ENQUETE PUBLIQUE N° E2100038/51

Concernant une demande d'autorisation environnementale d'exploiter un parc éolien, dit « Parc éolien Les Granges » (5 aérogénérateurs et 1 poste de livraison) sur le territoire de la commune de Saint-Quentin-sur-Cooles, présentée par la SASU « Centrale éolienne les Granges, dont le siège social est situé 4 rue Euler 75008 Paris.

Rapport du commissaire enquêteur
Monsieur Patrick SCHNEIDER

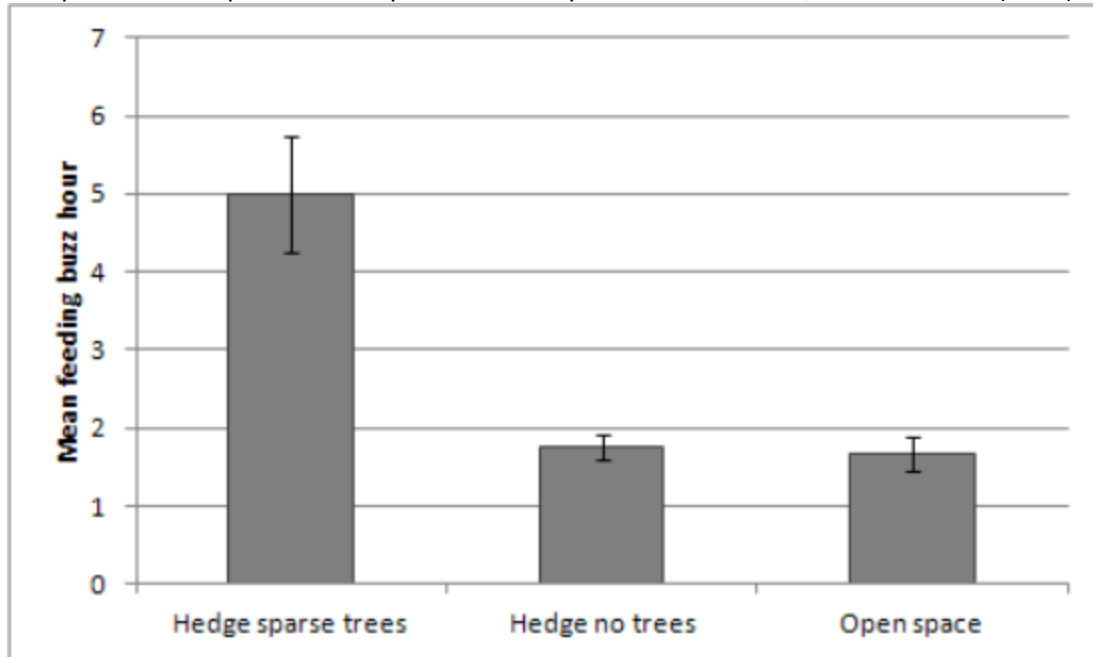
H.▲ : « L'Ae recommande au pétitionnaire d'explicitier et de justifier le choix d'implantation des éoliennes E1 et E5, moins de 200 m des éléments boisés, d'en présenter les impacts pour les habitats et les espèces, et de proposer des mesures adaptées d'évitement, de réduction et de compensation, à défaut de les éloigner au-delà des 200 m.

Du fait de l'activité régulière des chauves-souris et étant donné qu'il est impossible de démontrer, pour le pétitionnaire, l'absence d'impact résiduel, l'Ae recommande la réalisation d'un suivi de mortalité permettant de vérifier l'absence de mortalité au printemps et en période de reproduction, selon le nouveau protocole de suivi environnemental des parcs éoliens terrestres en vigueur depuis 2018.

très peu attractifs pour les chiroptères comme présenté ci-dessous, issu de Toffoli (2016)

Ces haies résiduelles sont également éloignées de toutes autres structures potentiellement favorables à l'activité des chiroptères (route avec arbres isolés, haies, bosquets...) d'une distance d'environ 850 m pour la haie Nord et 660 m pour la haie Sud. Or suivant Swystun et al. (2001), au-delà de 300 m de connectivité, l'attractivité des haies est très faible comme l'illustre la figure présentée ci-dessous :

Enfin, il est connu que l'activité des chiroptères s'effondre dès 50 m d'éloignement d'une haie, comme le démontre Kelm et al. (2014), et repris ci-dessous :

En conséquence, bien qu'une partie de l'emprise balayée par les pâles des éoliennes interagisse avec le buffer de 200 m autour des éléments ligneux linéaire potentiellement attractif pour les chiroptères, il a été considéré que cette interaction n'était pas de nature à induire des impacts résiduels significatifs au terme de la mise en oeuvre de la séquence ERC, qui sera détaillée par la suite, tout comme le suivi de mortalité en ligne avec le nouveau protocole en vigueur depuis 2018.

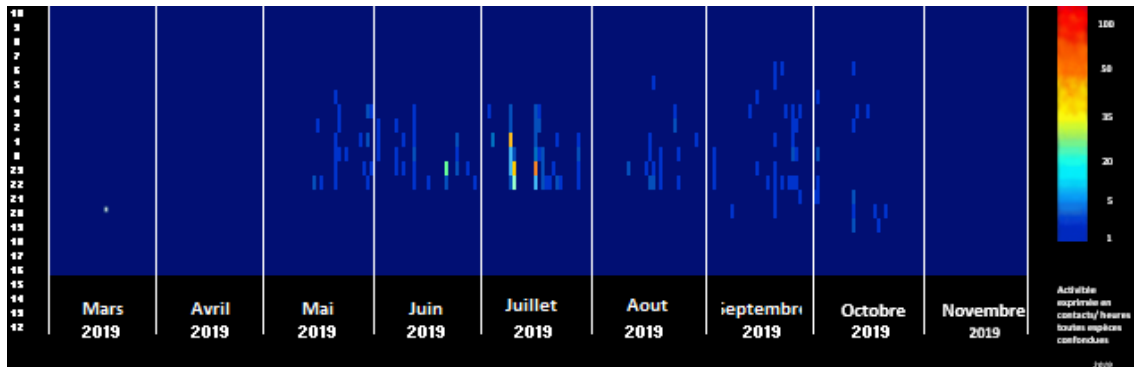
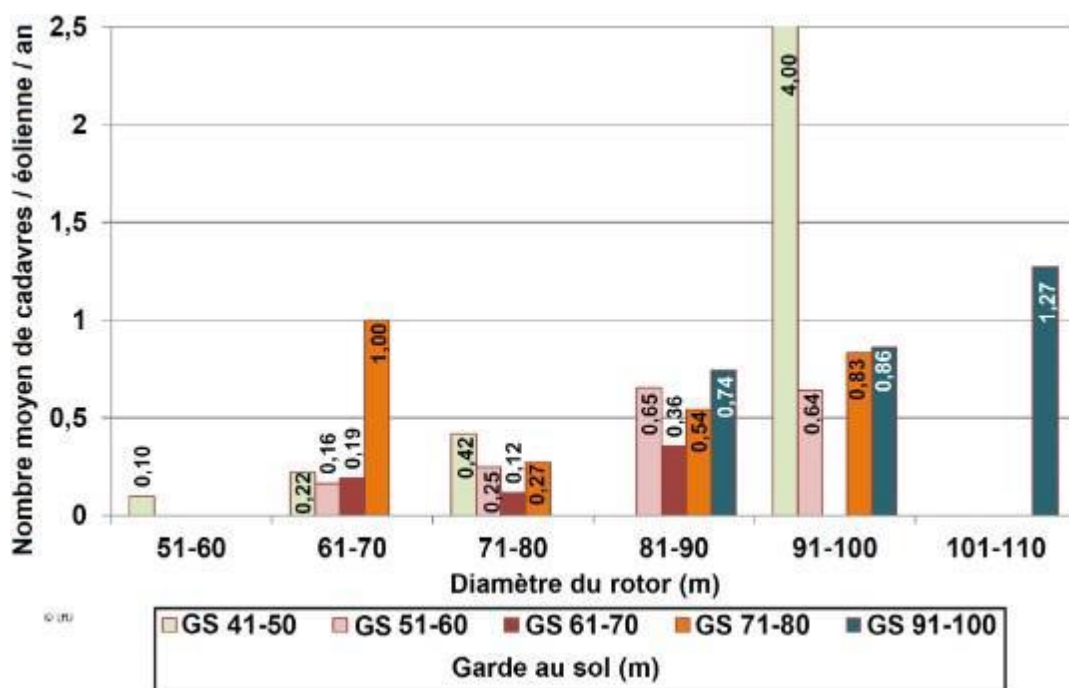
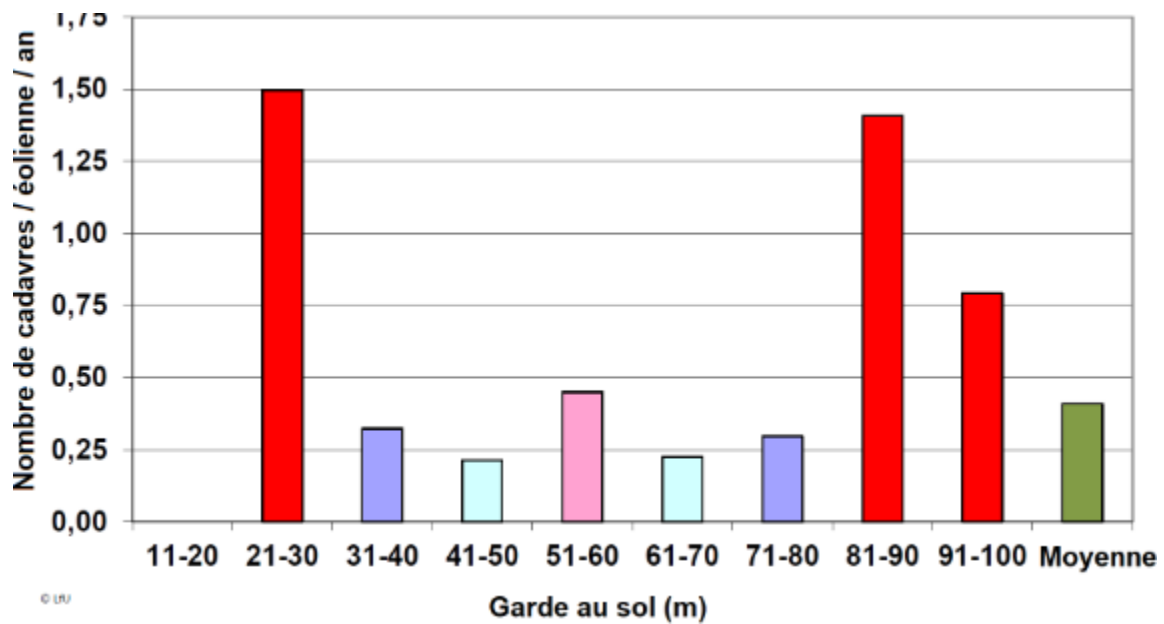
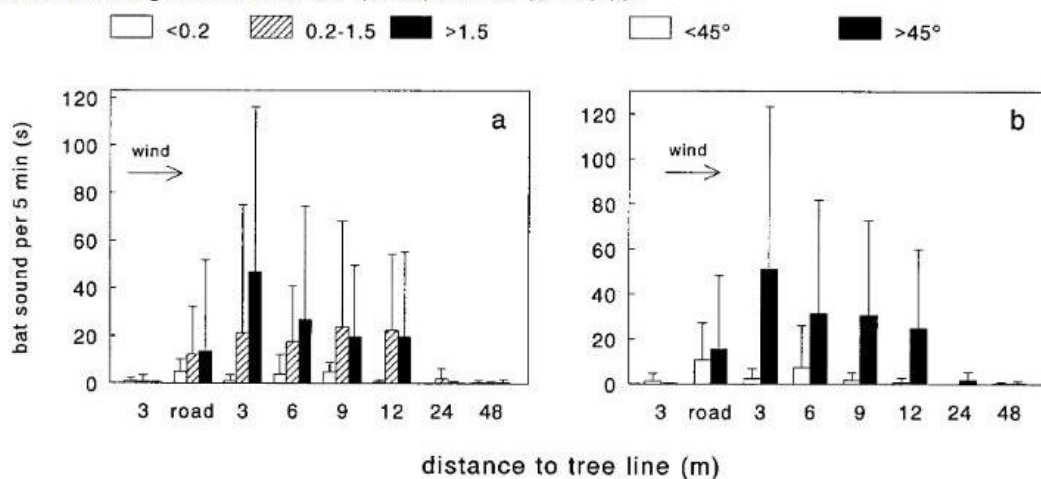
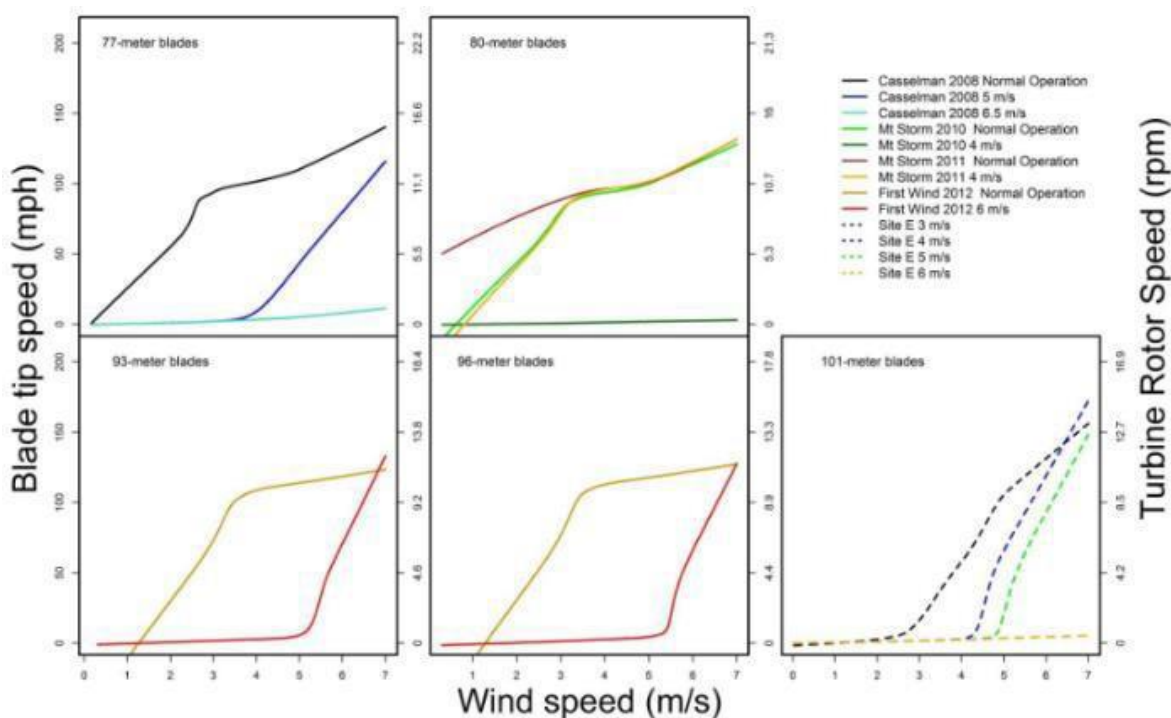
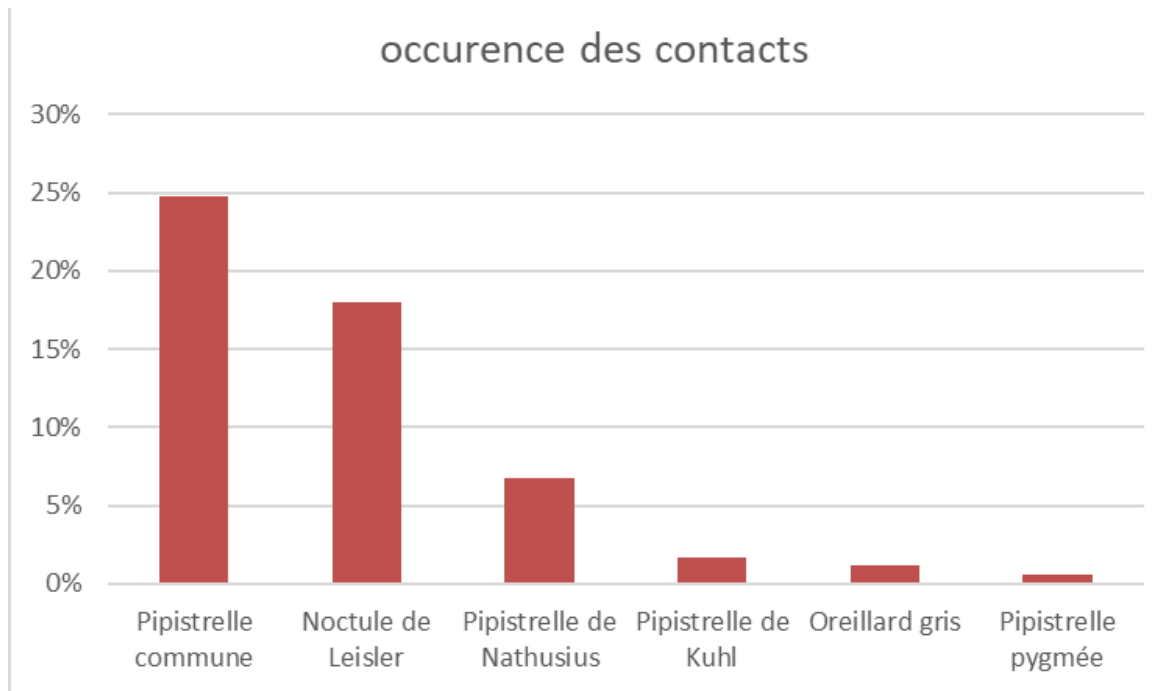
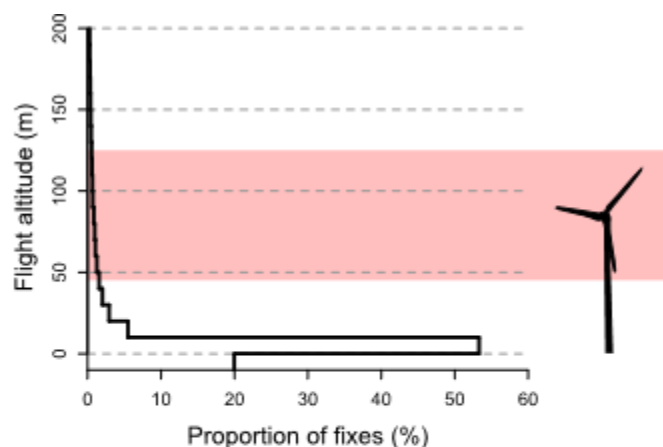
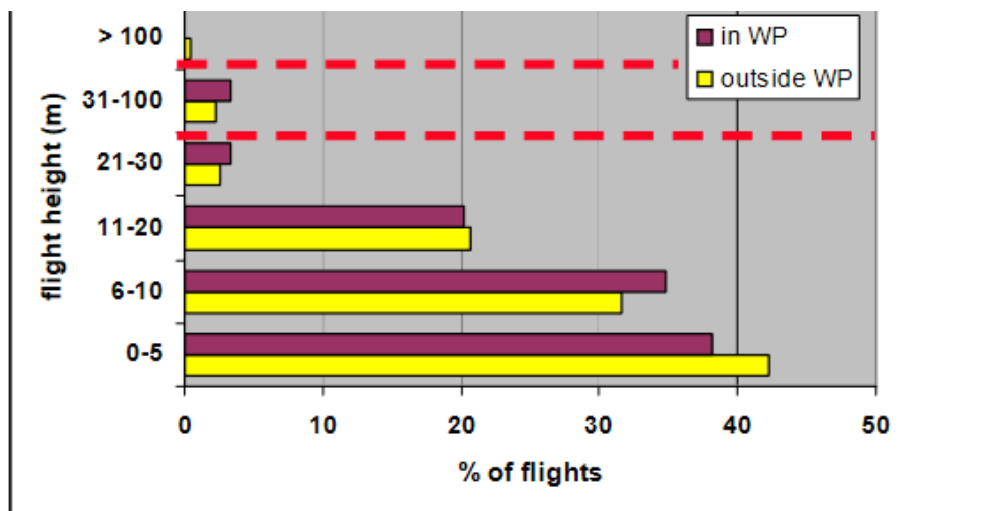
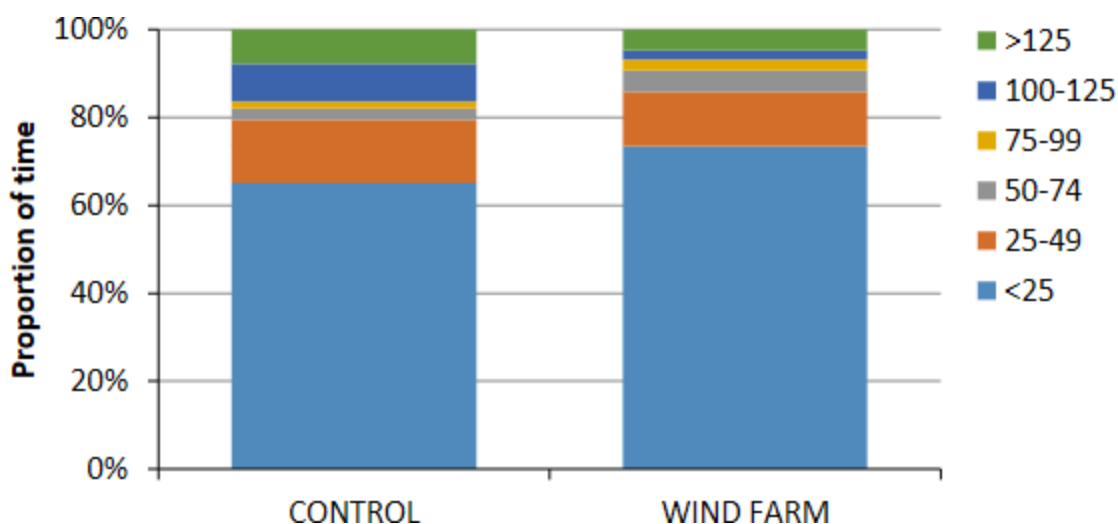
I.▲ : « L'Ae recommande toutefois au pétitionnaire, pour l'ensemble de la faune volante, de réaliser une analyse globale des impacts liés à la faible garde au sol des deux modèles d'éoliennes envisagés pour le projet, en apportant une justification précise de ce choix technique inhabituel, en mettant en place un suivi environnemental plus poussé, et afin de mieux appréhender les risques résiduels afférents, notamment sur la mortalité des chauves-souris, et ainsi d'évoquer le risque lié au barotraumatisme de manière plus approfondie.

REPONSE APPORTEE PAR NEOEN :

Le suivi de mortalité du parc voisin "D'entre les vallées de la Coole et de la Soude" n'a identifié que 3 oiseaux (Hirondelle de fenêtre, Pigeon ramier, et Roitelet à triple bandeau). Aucun chiroptère n'a été découvert, laissant présager un risque négligeable de mortalité par collision ou barotraumatisme. L'analyse de l'activité des chiroptères mesuré au sol sur ce site et celui en projet a donné des résultats contradictoires au droit d'habitats identiques. En effet, à habitat identique, l'activité pour une même espèce (notamment la Pipistrelle commune) variait de 0 à près de 150 contacts/heures. La médiane des activités mesurées fournit une valeur de 0,79 contacts/heures traduisant le très faible intérêt des habitats de la ZIP. La variation s'explique par l'impossibilité de lier un niveau d'activité à un nombre d'individus et à la ressource trophique exploitée (par exemple, une forte activité peut être obtenue par un même individu passant un grand nombre de fois devant le micro ou plusieurs individus ne passant qu'une fois). Enfin, cette activité est imprévisible au cours d'une nuit comme le montre le graphique ci-dessous repris de l'état initial ci-dessous :

Les problématiques de faible garde au sol ont été récemment soulevées par Dürr (2019) in SFPEM (2020) et cet auteur présente les graphiques ci-dessous en lien avec la mortalité des chiroptères/éolienne/an :

Considérant l'attractivité des éoliennes pour les chiroptères (Richardson et al. 2021, Cryan 2014) et l'absence de mortalité constatée, ainsi que les niveaux d'activité très faibles, il est légitime de s'interroger sur les probabilités significatives de mortalité des chiroptères au droit du projet. En outre, d'après Kelm & Beucher (2011-2012), pour une garde au sol de 11 m, 55% de l'activité des chiroptères est évitée, et 88% pour une garde au sol de 20 m. Considérant que sur la ZIP, l'activité concerne principalement la Pipistrelle commune, Verboom et Spoelstra (1999) constatent une hauteur de vol moyenne chez celle-ci d'environ 2 m et son absence d'activité par des vents supérieurs à 1,5 m/s dès 25 m d'éloignement d'une lisière arborescente, comme sur la ZIP :

Pour des pâles de 101 m, bridées à 4 m/s, la vitesse de 80 km/h bout de pâles est atteinte pour des vitesses de vent d'environ 5 m/s. Un bridage à 5 m/s, donne une valeur d'environ 5,25 m/s de vitesse de vent pour atteindre la vitesse critique en bout de pôle ; soit transposé au parc des Granges :

Malgré l'absence de valeurs précises pour des valeurs de bridage à 6m/s, il apparait néanmoins probable que la vitesse critique en bout de pôle soit atteinte pour des vitesses de vent supérieure à 6m/s. Or passé cette vitesse de vent, l'activité des chiroptères est très faible. En conséquence, le risque de mortalité est jugé faible.

En conclusion, en l'état actuel des connaissances, le niveau d'impact sur le risque de mortalité des chiroptères (collision ou barotraumatisme) pour l'ensemble des espèces est jugé faible.

Concernant l'avifaune, la faible garde au sol représente un risque de collision accru pour les espèces volant proche du sol et notamment les rapaces dans le cas du projet des Granges. Sur ce dernier, trois espèces de busard s'observent régulièrement en période de reproduction : le Busard cendré, le Busard Saint-Martin et le Busard des roseaux. Schaud et al. (2020) présente les résultats suivants pour le Busard cendré en période de reproduction en lien avec les hauteurs de vol.

Plus de 50% de l'activité de vol se déroule à moins de 10 m du sol. En ce sens, la garde au sol à 11 m semble compatible avec la présence du Busard cendré mais avec un risque de collision non négligeable. Cet auteur précise également que le Busard cendré passe environ 8,2h par jour en vol (4-6h pour le Busard Saint-Martin) l'exposant plus volontiers au risque de collision.

En Allemagne, le même type de constat est observé par Grajetzky et al. (2009) où le Busard cendré vole à près de 90% de son temps à moins de 20 m de hauteur, et à plus de 70% à moins de 11 m (cf. infra).

Chez le Busard Saint-Martin, l'espèce passe plus de 60% de son temps de vol à moins de 25 m d'altitude d'après Wilson et al. (2015) et repris ci-dessous :

Ces hauteurs de vol laissent à penser qu'un risque accru est présent pour les espèces de busard fréquentant la ZIP. Pour les autres espèces de rapaces, considérant que la hauteur totale de 125 m bout de pôle n'est pas fondamentalement différente de ce qui est actuellement installé aux environs, il n'est pas pressenti d'impact plus fort du fait de la faible garde au sol.

Figure 13 : Plan de construction d'une éolienne Vestas V105

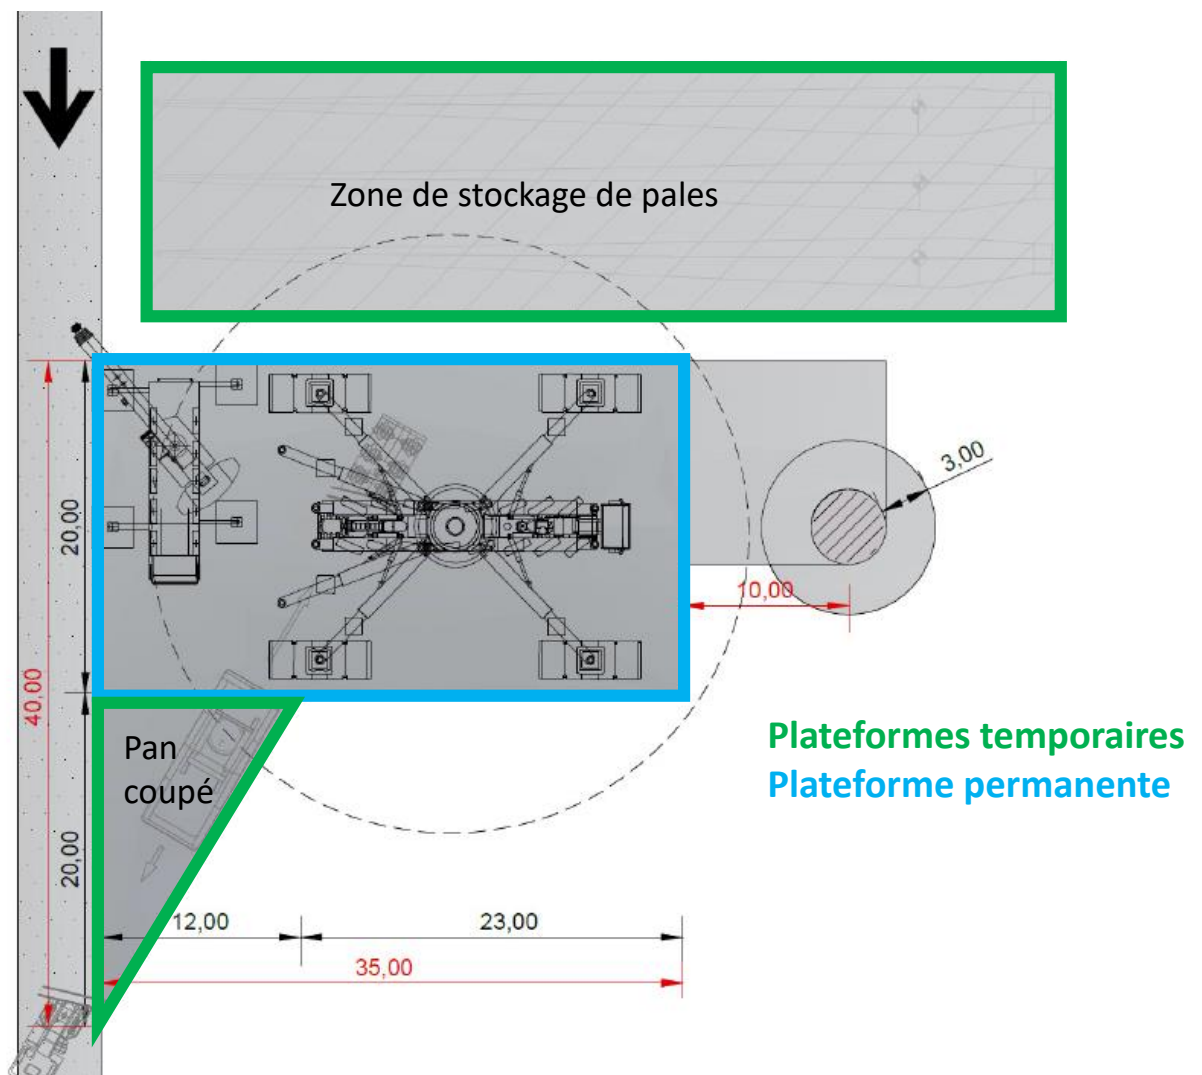
Les plans de construction d'une turbine Vestas sont présentés sur la Figure 13.

Pendant la construction, il faut ajouter à cette plateforme permanente une zone de stockage de pale et un pan coupé, entourés de vert sur les plans. L'emprise temporaire pendant la construction est d'environ 870m² supplémentaire, mais sera à ajuster légèrement en fonction des contraintes agricoles. La terre non végétale est évacuée pendant la phase de construction vers des filières spécialisées, tandis que la terre végétale est laissée à disposition de l'exploitant et en général étalée autour de l'éolienne.
